Asunción, 15 de marzo del 2019

ADENDA 01 - "LICITACION PUBLICA NACIONAL Nº 23/2018 "ADQUISICIÓN DE CAÑOS Y ACCESORIOS DE PLASTICOS ID Nº 341812.

Item 20. Caja compacta para conexiones domiciliarias de agua potable.
- Caja de conexiones de ¾" de Piso.

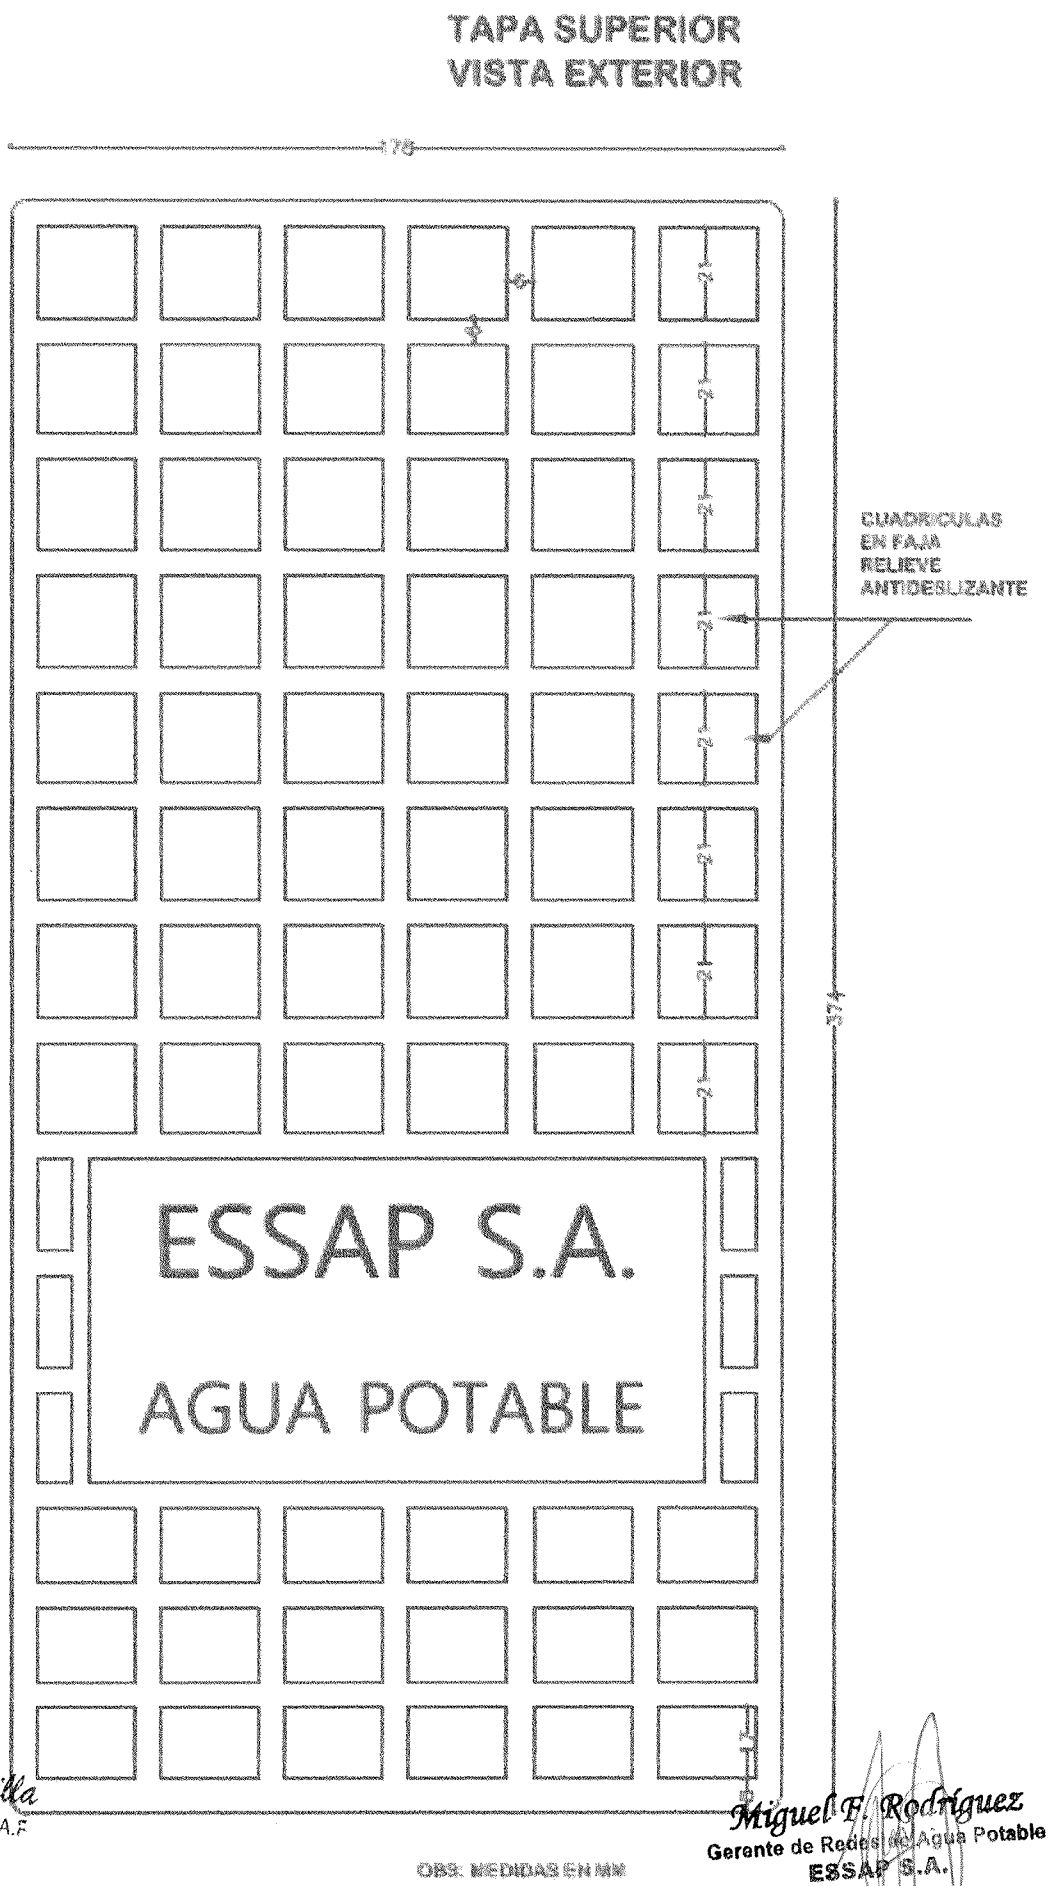
Se elimina el párrafo:
La tapa deberá contar con una ventanilla secundaria según se muestra de modo a poder efectuar la lectura sin necesidad de abrir la tapa principal. Las medidas de esta ventanilla serán las siguientes como máximo 50 mm x 100 mm. Esta tapa secundaria deberá contar con un sistema de modo a que se cierre por su propio peso.

Se elimina el párrafo:
Las medidas de la caja y los accesorios podrán variar previa presentación de muestras y aprobación de la ESSAP S.A. siempre que se garanticen las longitudes necesarias para el correcto acople del medidor y los accesorios. El oferente podrá presentar una propuesta a consideración de la ESSAP S.A.

Se agrega el párrafo:
Ajustarse al último diseño de caja para conexiones de piso de ¾" que viene siendo utilizado actualmente por la ESSAP S.A. y los esquemas de diseño se encuentran Anexos en esta Addenda.

El sistema de cierre de la tapa de la caja de conexión puede ser de llave tipo vuelta y vuelta y mecanismo con resorte; conforme viene siendo utilizado por la ESSAP SA.
